改善箇所説明図

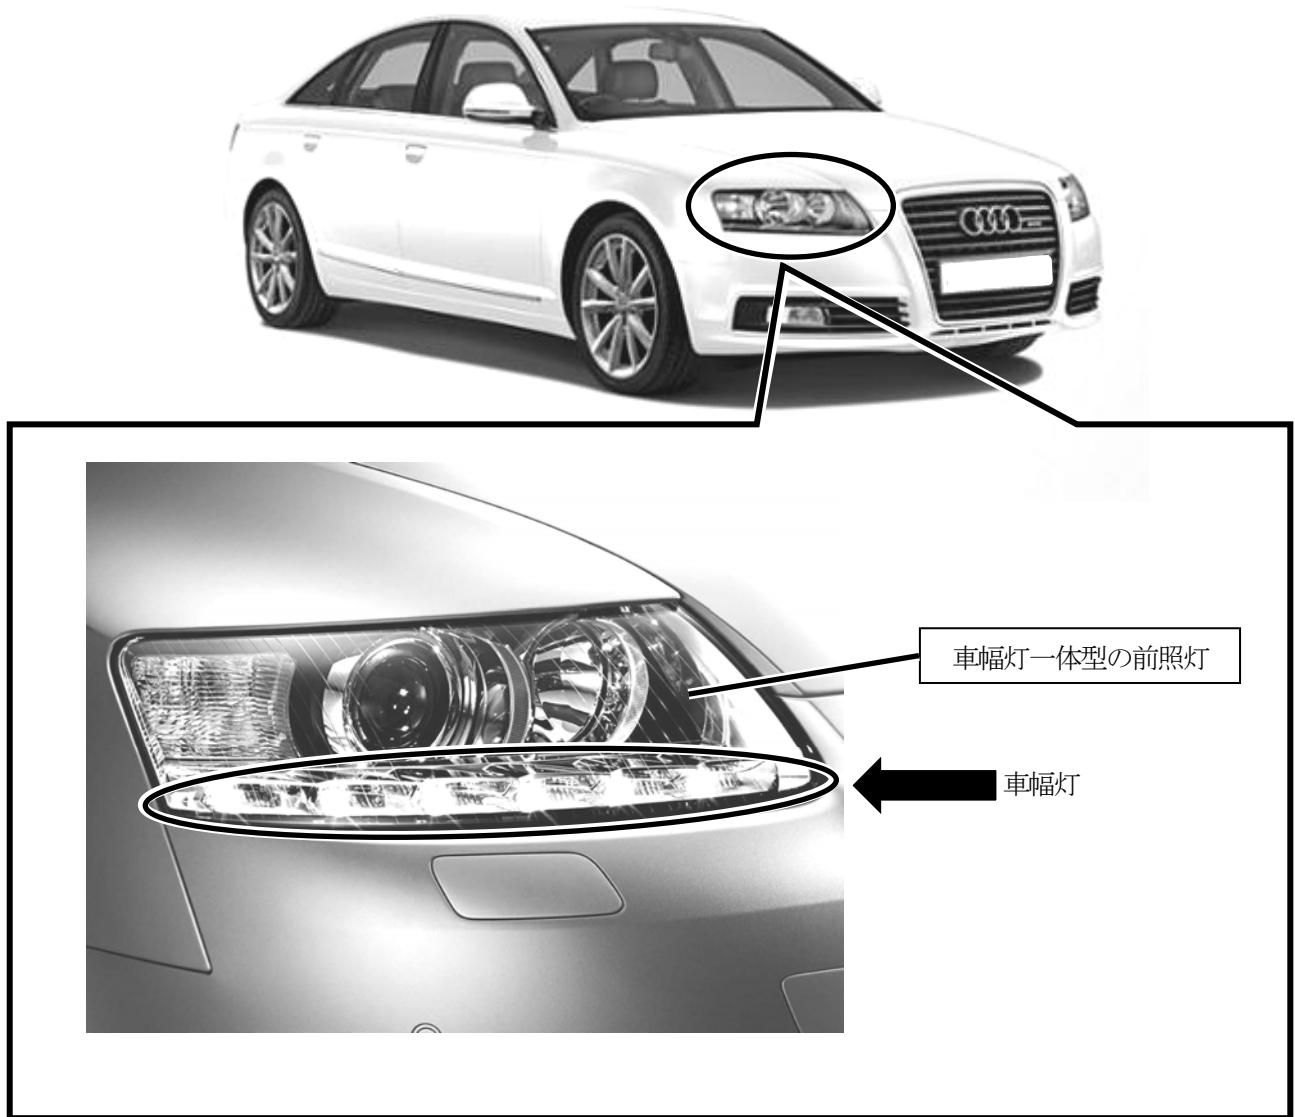
基準不適合発生箇所

車幅灯一体型の前照灯において、灯火器裏側カバーのシーリング材が不適切なため、シーリング材の気化成分により車幅灯（発光ダイオード）の電気基板接点が腐食して接触不良を起こし、車幅灯が点灯しないおそれがある。

改善措置の内容

全車両、左右の車幅灯一体型の前照灯の製造年月日を点検し、対象となるものは当該車幅灯一体型の前照灯を対策品と交換する。

識別：車両識別プレートの下側に、黄色で直径5mm程度のマークを塗布する。
